Raccords de pression d'eau-méthanol à bord des avions

ERRATUM

Figure 3 : Sur la figure se trouvant dans le bas, à gauche, Détail X, ajouter " r_5 " comme indiqué ci-dessous :

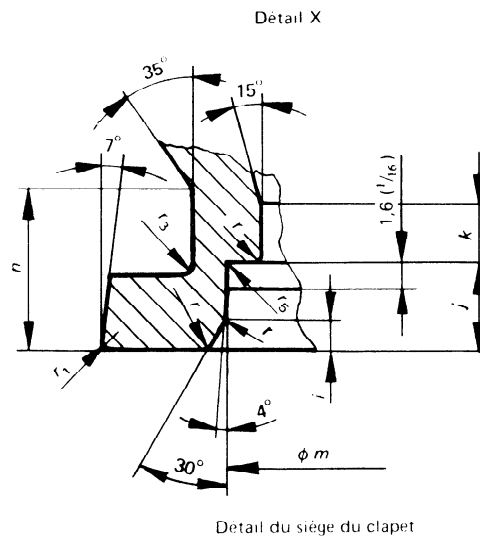
Tableau : La dimension suivante doit être ajoutée sur le tableau, après r_4 , à droite :

Dimension	mm	in
r_5 max.	0,38	0,015
